COMUNE DI VENAROTTA (AP)

**Intervento realizzazione del nuovo plesso scolastico mediante demolizione/ricostruzione e contestuale nuova costruzione della Scuola in Via Valerio Valentini Rosa Galati Materna Comunale nel Comune di Venarotta (AP).**

VERIFICA DEL PROGETTO ESECUTIVO  
(ex art. 26 D.Lgs. 50/2016)

**Rapporto Finale  
CV1067.E - RF**

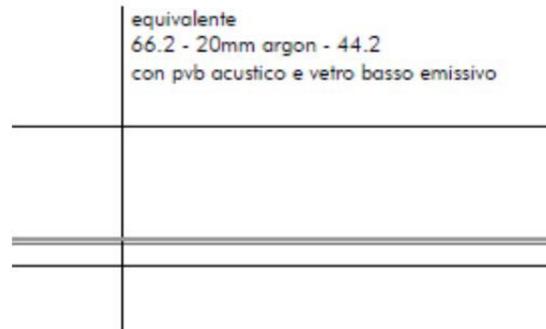
- c) Inserire distanza fra edificio F ed Edificio scolastico di nuova realizzazione. Analogamente inserire distanze fra nuovo collegamento coperto e gli edifici prospicienti.

**RISPOSTA:** sono stati inseriti i dati richiesti.

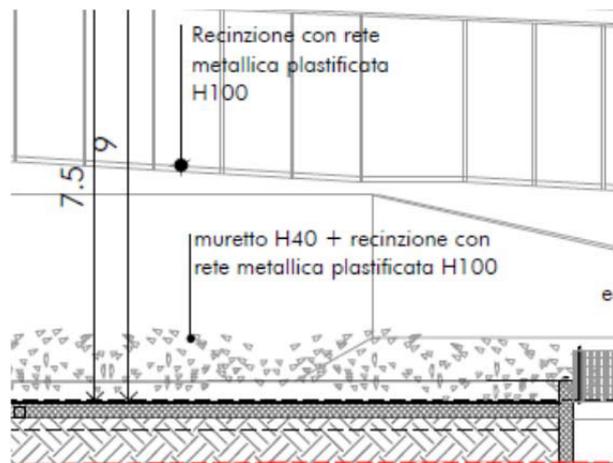
h) Controllare la posizione della distinta *muretto h40 + recinzione*. Si veda immagine sottostante

**RISPOSTA:** il disegno è stato corretto.

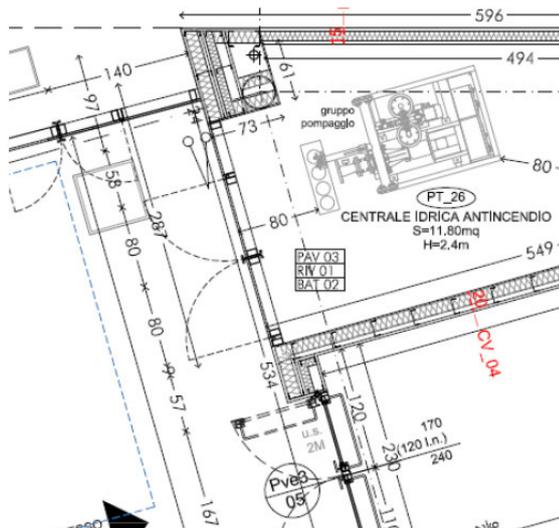
a) Nel pilastro sono rappresentati gli isolanti della muratura. Si veda immagine sottostante.

**RISPOSTA:** Si tratta di un errore grafico. È stato corretto.

**Oss.8**

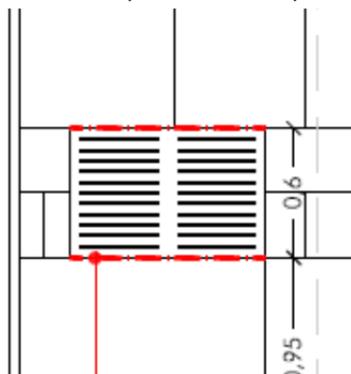
- a) Lo schema contenente l'indicazione del simbolo per la partenza della posa in opera del rivestimento pareti esterne sarebbe utile fosse presente solo nelle tavole ove contenuti i prospetti con tale simbologia.

**RISPOSTA:** sono stati rimossi i simboli non necessari

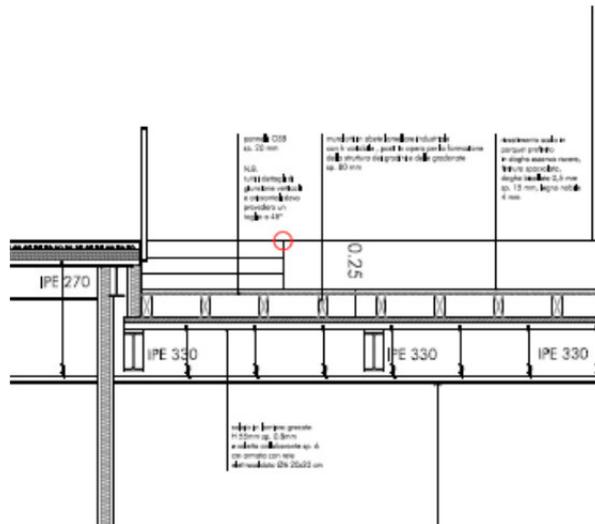
- d) Inserire altezze parapetti, ove presenti

**RISPOSTA:** Sono stati inseriti i dati richiesti.

A12 PROSPETTI E SEZIONI prospetto sud ovest, sezione EE'

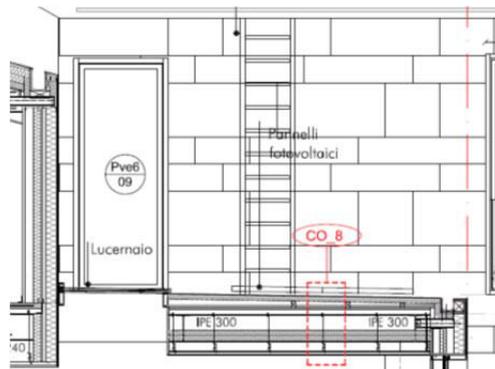
**Oss.9** Come si evince dalla immagine sottostante le scritte relative ai pannelli fotovoltaici e al lucernaio non sembrano non essere collocate ove necessario

**RISPOSTA:** le didascalie sono state riposizionate in modo da rendere più semplice la corretta lettura.

A14 PROSPETTI E SEZIONI prospetto sud est, sezione BB'

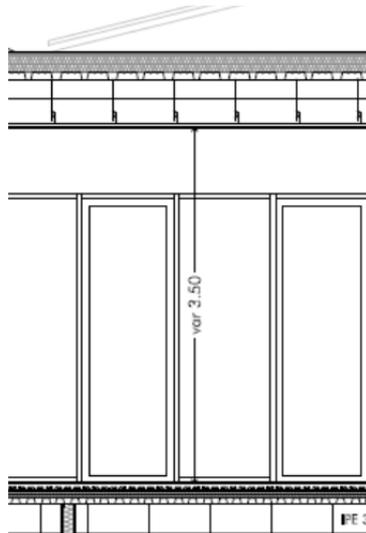
**Oss.11** Nella sezione B-B' inserire l'albero previsto nella corte.

**RISPOSTA:** La scelta di non inserire l'albero è legata ad una migliore leggibilità della facciata retrostante.

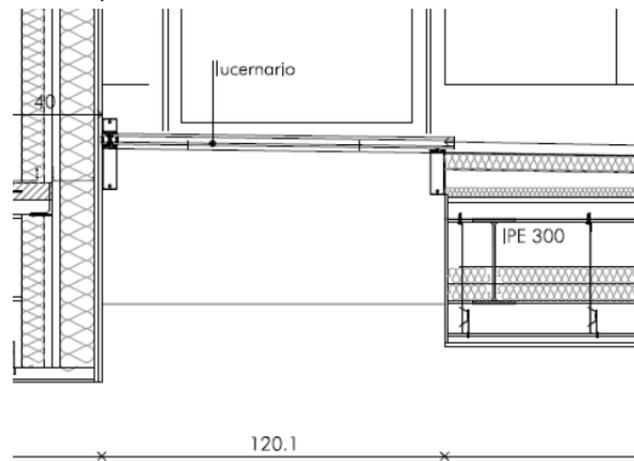
dell'edificio. Inoltre, si evidenziano possibili ponti termici di rilevante importanza, a titolo esemplificativo si riportano:

- attacco facciata continua e solaio copertura, interpiano e solaio terra.

- attacco lucernario e solaio di copertura

**RISPOSTA:** Gli elaborati sono stati oggetto di approfondimenti e scese di scala. Sono state aggiunte le informazioni necessarie alla cantierizzazione e alla comprensione tecnica e dimensionale, oltre che eseguiti ragionamenti ulteriori su eventuali ponti termici.

### Oss.13

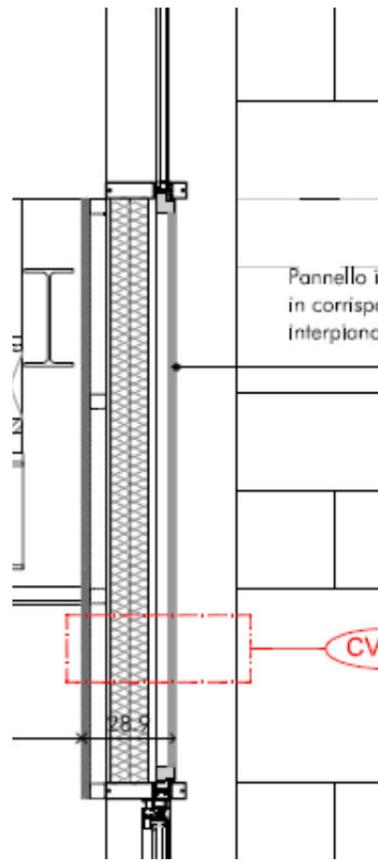
- a) Non è facilmente riscontrabile il sistema di ancoraggio previsto per il pannello in alluminio interpiano. Si riporta immagine sottostante esemplificativa.

**RISPOSTA:** il disegno è stato dettagliato in modo più esaustivo. In ogni caso il pannello opaco viene fissato nelle sedi della facciata continua che normalmente accolgono la vetrata.

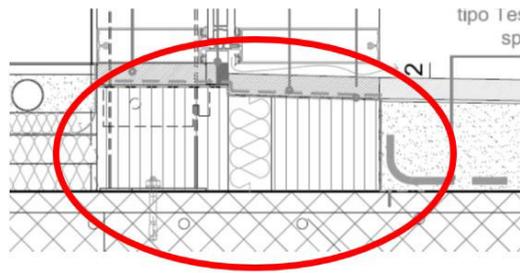
**NC.18** Non è stato elaborato un dettaglio costruttivo relativo all'attacco fra la facciata continua e le copertine di schermatura con indicazione della risoluzione del ponte termico e dei materiali previsti.

**RISPOSTA:** L'aggancio è assicurato tramite un profilo pressopiegato ad U interno avvitato alla struttura portante del reticolo di facciata ogni 50 cm (vedi dettaglio costruttivo presente nell'Abaco Facciate Continue). Il filo del ponte termico corrisponde al filo del vetro, questo significa che l'elemento copertina è esterno. Vedi dettagli costruttivi.

**Oss.17** DSC 3:

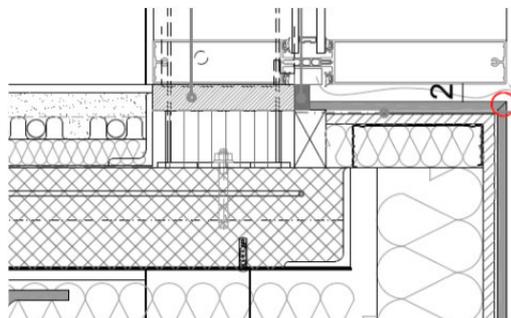
- a) indicare il materiale previsto sotto soglia e indicare caratteristiche fissaggio (vite, barra filettata, etc). Si veda immagine sottostante.

**RISPOSTA:** i dettagli costruttivi sono stati integralmente rivisti e maggiormente dettagliati.

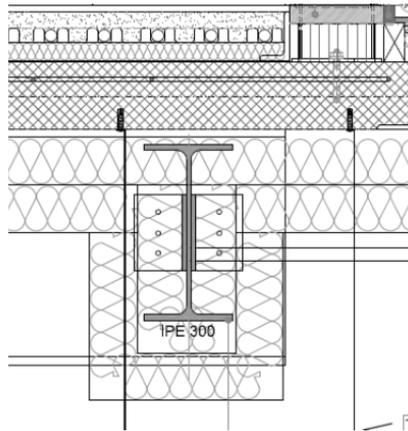
- b) Verificare la corretta rappresentazione dell'isolante in corrispondenza dell'IPE 300. Si veda immagine sottostante.

**RISPOSTA:** La rappresentazione è corretta poiché l'isolante gira intorno alla trave impedendo che essa costituisca ponte termico.

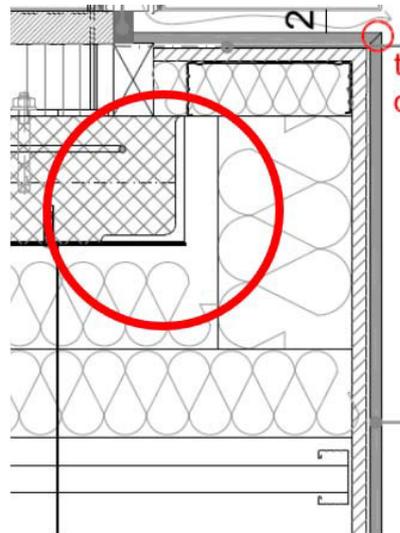
- c) Indicare materiale isolante utilizzato per intradosso solaio e verificare la correttezza di rappresentazione. Indicare inoltre materiale della *L angolare* evidenziata nella immagine di seguito riportata.

**RISPOSTA:** i dettagli costruttivi sono stati integralmente rivisti e maggiormente dettagliati.

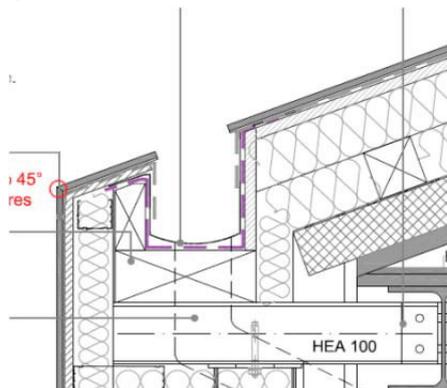
**NC.21** DSC 7: L'attacco fra rivestimento e scossalina in alluminio non è chiaro. Non è previsto un rompigoocia per le parti in gres. Non sono indicati tutti i materiali (si veda elemento laterale alla scossalina). Di seguito si riporta immagine esemplificativa.

**RISPOSTA:** Riteniamo che tale indicazione non sia da ritenersi una non conformità e che il dettaglio sia ben eseguito. Tuttavia sono state migliorate diciture e descrizioni. Il rompigoocia non è necessario perché la scossalina in alluminio, fissata al pannello di OSB, viene successivamente impermeabilizzata tramite membrana poliureica. Quest'ultima è sottostante al gres che sborda leggermente verso la gronda e funge da rompigoocia.

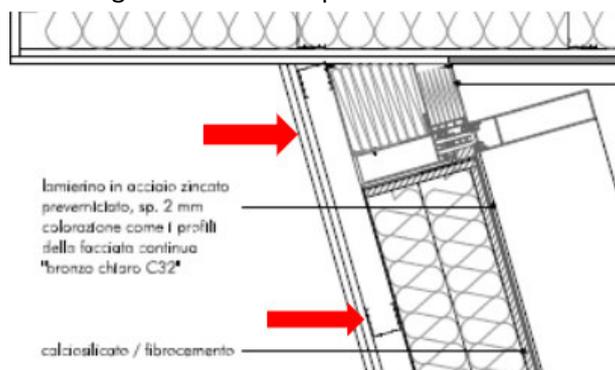
**Oss.18** DSC 8: Il dettaglio riporta erroneamente l'indicazione relativa alla facciata continua. Inoltre è necessario indicare tutti gli elementi costituenti la parete ed inserire codice tipologia. Nella foto di seguito riportata si riporta evidenziazione degli elementi da esplicitare.

**RISPOSTA:** il dettaglio è stato inserito tra i dettagli riguardanti la Facciata Continua nell'elab. A17. Sono stati inseriti tutte le specifiche richieste.

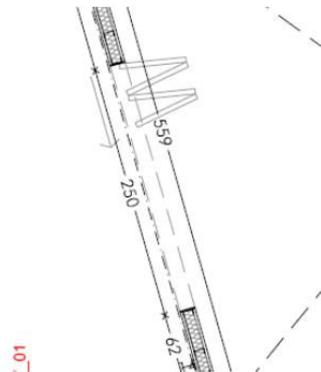
**NC.24** Manca in abaco un riferimento alle porte/pannellature previste per separare diversi ambienti funzionali. Si riporta immagine esplicativa della tipologia succitata.

**RISPOSTA:** è stato prodotto l'Abaco Infissi Interni che comprende anche le porte pieghevoli a libro.

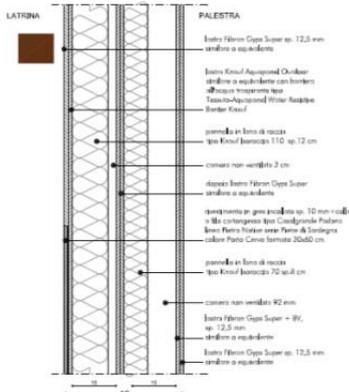
**NC.27** Per la doppia lastra Fibran Gyps Super non viene inserita la parola *tipo o similare ed equivalente* a comprova della indicazione del materiale solo ai fini di specifiche tecniche.

**RISPOSTA:** sono stati inseriti i dati richiesti.

PV.10 PARETE INTERNA CON ISOLAMENTO

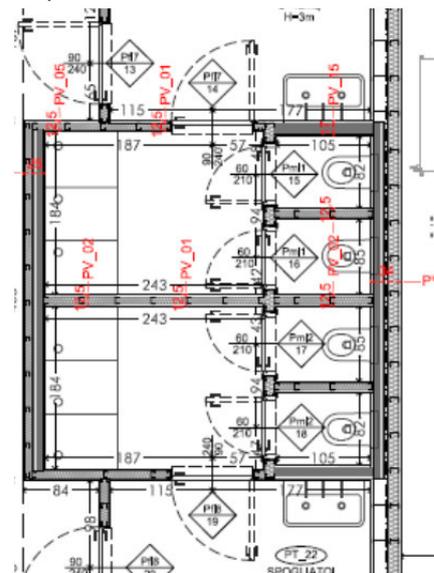
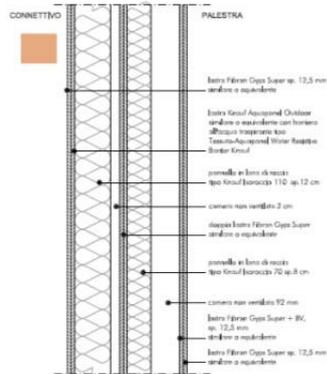
**NC.29** Le stratigrafie PV09 e PV10 non corrispondono per elementi costituenti e dimensioni alle pareti indicate nella tavola del piano terra. Si veda immagine di confronto sotto riportata.

**RISPOSTA:** le due tipologie di partizioni si riferiscono infatti alle pareti d'angolo in basso a destra della palestra al Piano Primo.

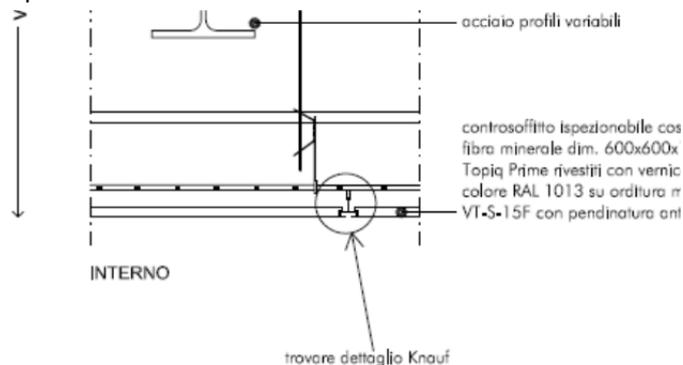
b) Non è chiara la scelta sottesa all'utilizzo di pannelli isolanti sopra il controsoffitto. Indicare nella stratigrafia PO.2 tipo di isolante previsto.

**RISPOSTA:** La scelta tecnologica riguarda un miglioramento acustico per abbassare il tempo di riverbero e migliorare lo STI. La tipologia di isolante è già indicato, si tratta di lana di vetro sp. 90 mm.

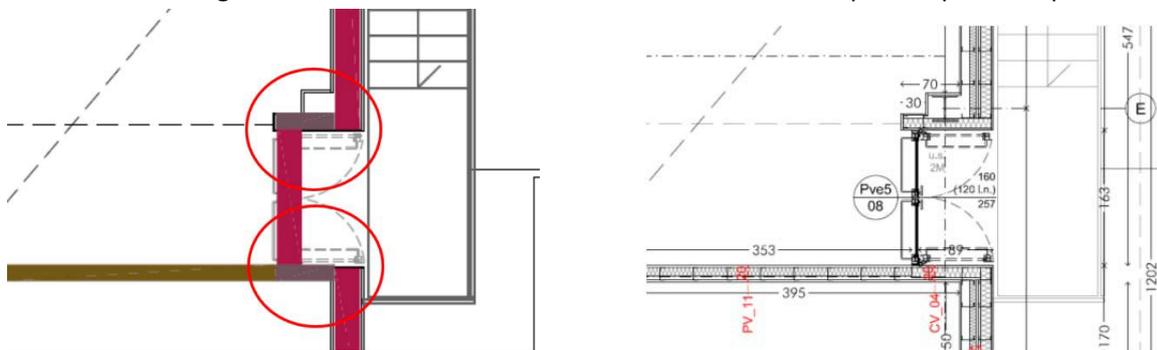
Verificare anche i dati riportati per il piano secondo. La parete con codice CV04 è riportata solo ove evidenziato nella immagine sottostante. Le dimensioni sono deducibili dalla pianta quotata riportata.

**RISPOSTA:**  $(0,70 \times 4,97) + (0,70 \times 4,37)$ , la quantità è stata corretta nel Computo

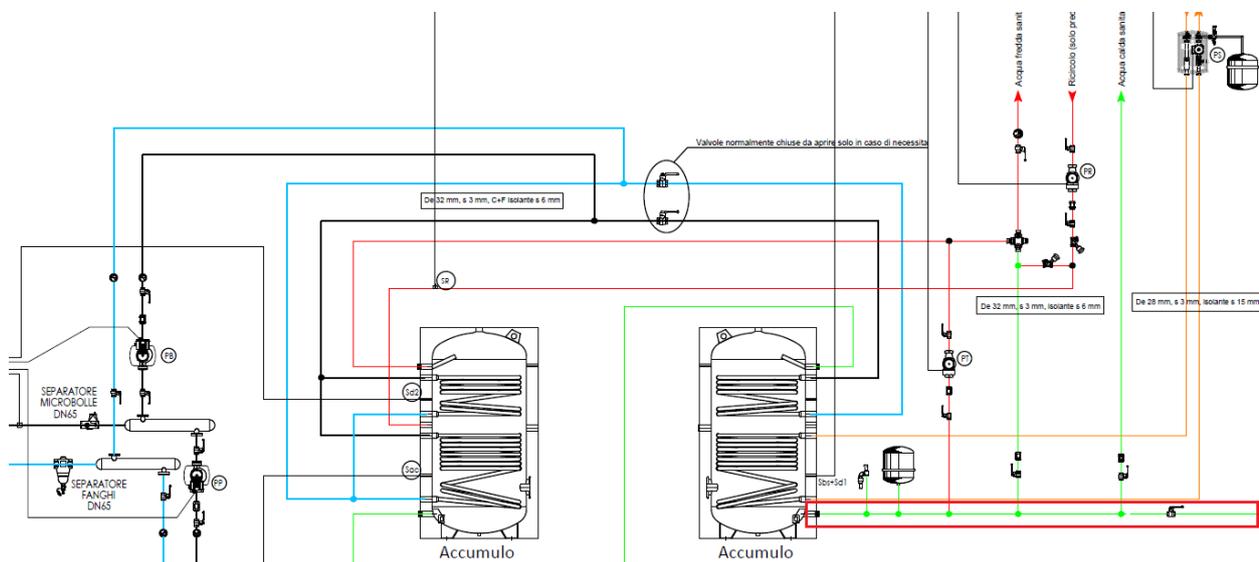
**Oss.6** Integrare nella tavola *191218-VEN-elab IF01-scarichi pt* le ubicazioni dei pozzetti di ispezione al piede di ogni colonna di scarico, specificandone le quote di allaccio.

**RISPOSTA:** Sono state inserite le quote di allaccio degli scarichi.

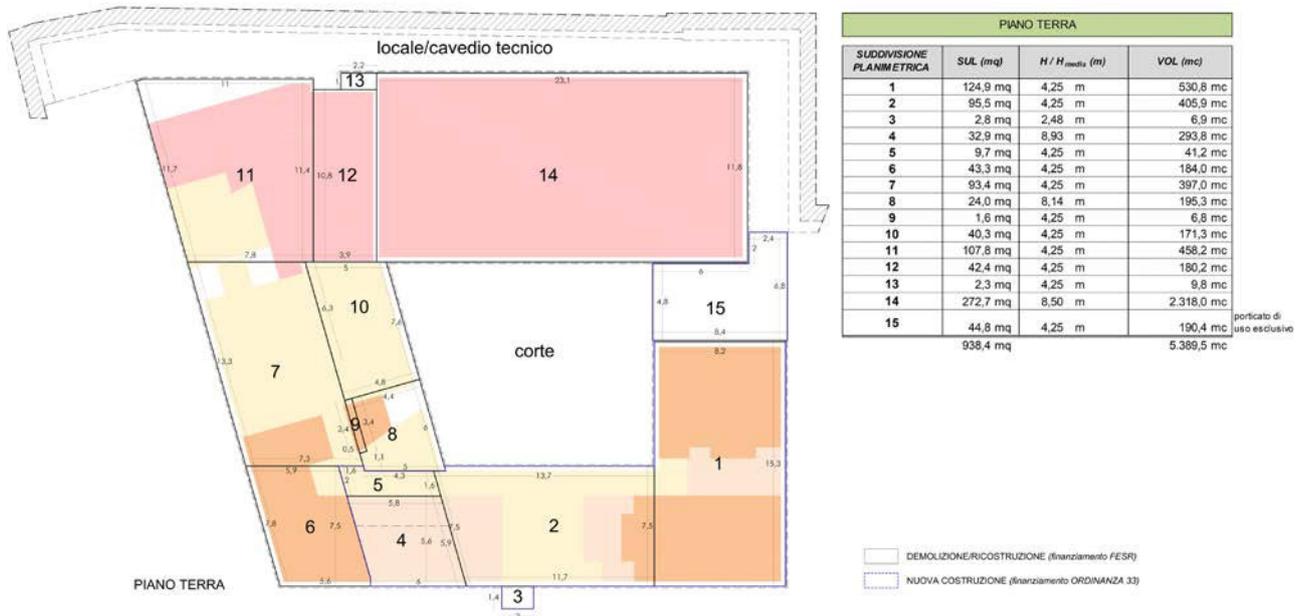
In merito alla **Oss 1 lett. a)** per opportuna chiarezza, lo schema previsto al par. 3- *RIEPILOGO DELLE QUANTITA', CALCOLO DEI VOLUMI E DELLE SUPERFICI* dovrebbe almeno riportare una numerazione che identifichi gli edifici con indicazione delle funzioni previste in ogni fabbricato.

**RISPOSTA:** L'obiettivo del calcolo di Volumi e Superfici è quello di individuare una serie di dati di progetto quali volumi di progetto, SUL, volumi demoliti, volumi in ampliamento. I numeri indicati nel riepilogo servono a identificare geometricamente Volumi e Superfici per effettuare il calcolo dei dati sopracitati.

L'indicazione delle funzioni, invece, è ben specificata nelle planimetrie di progetto presenti a pag. 24 della Relazione Illustrativa (schemi funzionali).

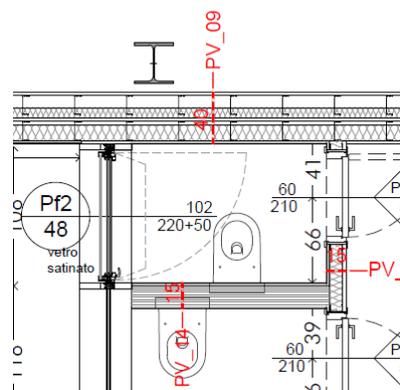
barriere architettoniche. Infatti, come si evince nell'immagine sotto riportata, il telaio fisso sembrerebbe posto sopra al piano di calpestio, tale da creare, di fatto, una barriera. Appare perciò necessario adeguare la soluzione adottata.

**RISPOSTA:** il dettaglio riportato corrisponde a una sezione verticale di un infisso apribile verso l'esterno con una parte fissa di circa 20 mm. Il dettaglio della soglia è stato lievemente sollevato di 20 mm (e non di 50 come solitamente), come buona norma impone, rispetto alla pavimentazione esterna, proprio per evitare la barriera. Potremmo anche metterlo a filo esterno, ovviamente esponendoci a rischi maggiori di tenuta all'acqua. C'è da dire che i due dislivelli non sono sullo stesso filo per cui potrebbero anche essere facilmente superabili. Attendiamo una risposta da parte vostra nel rapporto finale di verifica per modificare eventualmente l'elaborato.

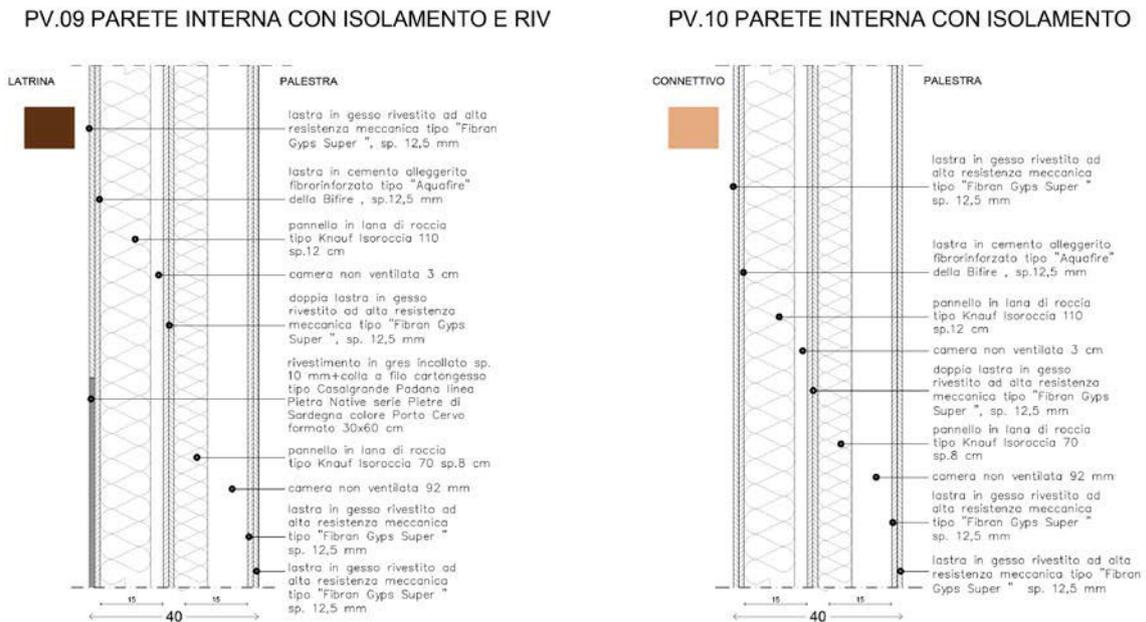
In merito alla **NC.29** si dà atto dei chiarimenti forniti dai progettisti, ma si segnala, tuttavia, che la parete PV.09 nell'elaborato *200402-VEN-elab A28-stratigrafie verticali\_rev.01.pdf* è prevista confinante fra Connettivo e Palestra difformemente a quanto si evince in pianta. La parete risulta infatti confinante fra Palestra e wc. Si riporta sotto immagine esemplificativa.

**RISPOSTA:** Forse è stato mal compreso l'elaborato di cui riportiamo uno stralcio. Non si evince la mancata corrispondenza con la pianta soprariportata. La parete PV09 divide latrina (locale wc) e palestra, la PV10 divide connettivo e palestra. C'è corrispondenza con la pianta.
